Van: [redacted]
Verzonden: woensdag 16 juni 2021 10:23
Aan: [redacted]
Onderwerp: RE: k+l britisch school kavel

Hoi [redacted]
We zijn aan het onderzoeken wat het oplevert voor de westelijke grote populier als we het zuidelijke gebouw 2m naar het oosten en 2m naar het zuiden opschuiven.
Komen we hiermee in de problemen met bestaande kabels en leidingen. Er zit een gasleiding, zag ik.
Groet,
[redacted]

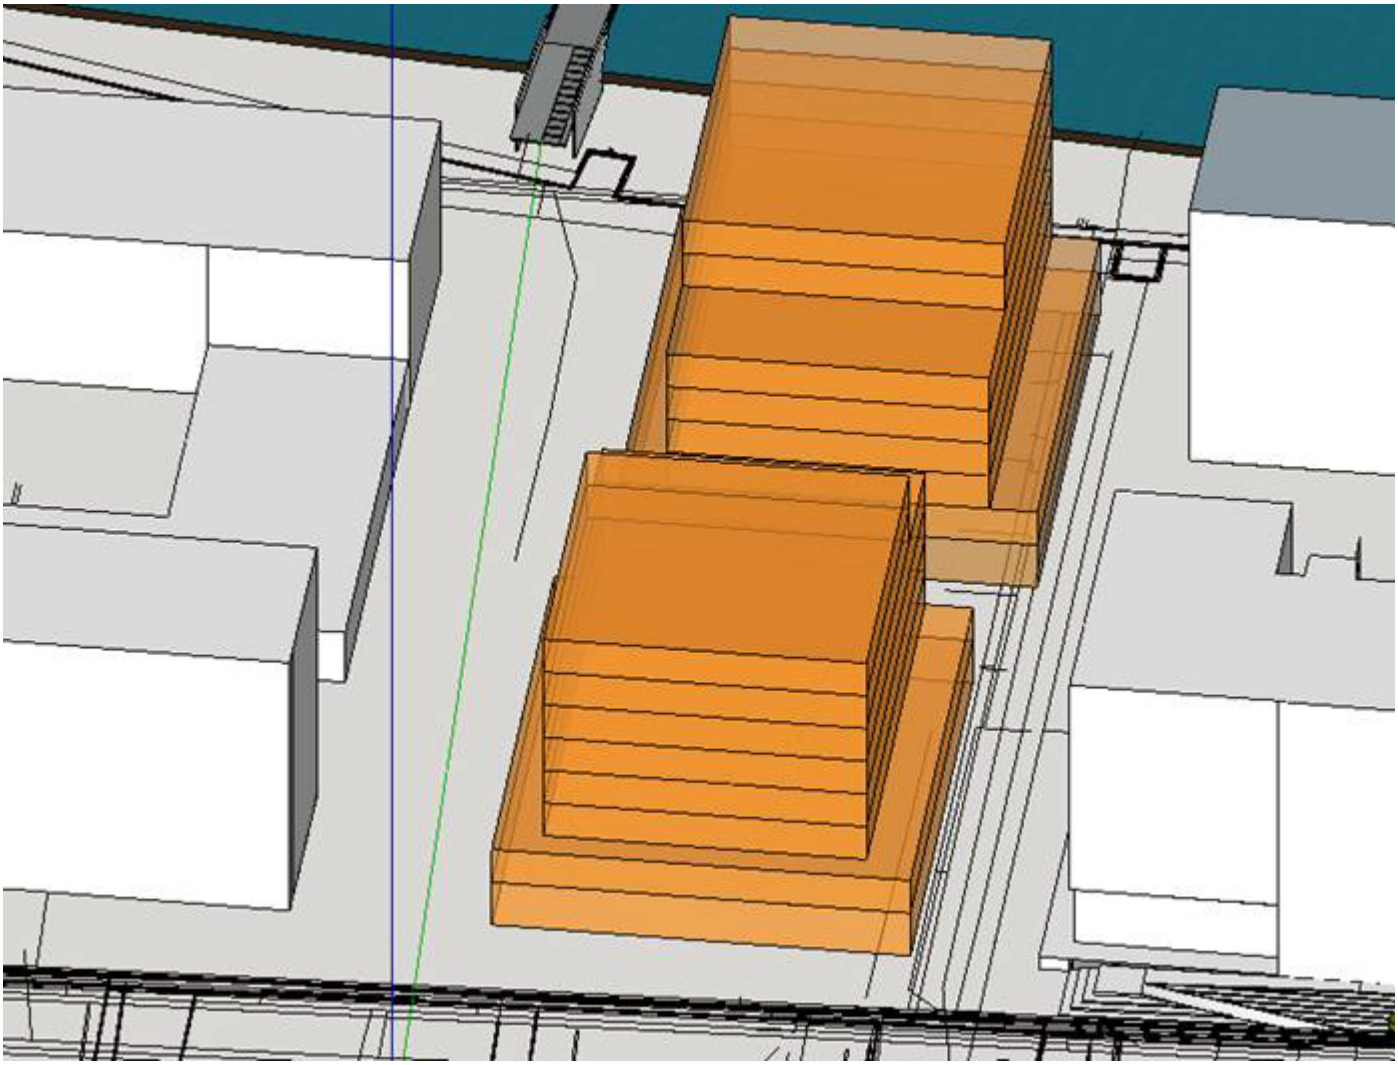
Mee eens, de verspringing gaat nu van ca. 5,2 naar 3,2 meter ten opzichte van elkaar. Wat ik ook begreep vanuit de stedenbouwkundige context is dat het de bedoeling was geen duidelijke straatwanden te creëren, dus daarom de gebouwen langs de Fred Roeksestraat van elkaar te laten verspringen. Dat verdwijnt ook met deze zet... het zuidelijke blok ligt dan praktisch op dezelfde rooilijn aan de zuidzijde van De Fred en Rietveld gebouw.
Ik denk dat we inderdaad moeten kijken wat er exact nodig is om de boom te behouden zonder teveel van de stedenbouwkundige context aan te passen.
Ik heb gister ook nog een mailtje gestuurd naar [redacted], maar nog geen reactie gehad.

Hoi [redacted]
Ik vind het eigenlijk heel jammer dat de verspringing van deze 2 gebouwen heel minimaal wordt. Misschien moeten we alleen laten onderzoeken welke maatregelen voor de boom nodig zijn op de originele plek.
Wat denk jij?
Groet,
[redacted]

Ik heb even snel in Sketch-up gekeken als we het zuidelijke gebouw opschrijven (zowel 2 meter naar oosten, als 2 meter naar zuiden). De K&L lijken sowieso al wel verplaatst te moeten worden voor het noordelijke blok, want die ligt op de kabels en leidingen. Het zuidelijke blok gaat er rakelings langs nu met de opschuiving...
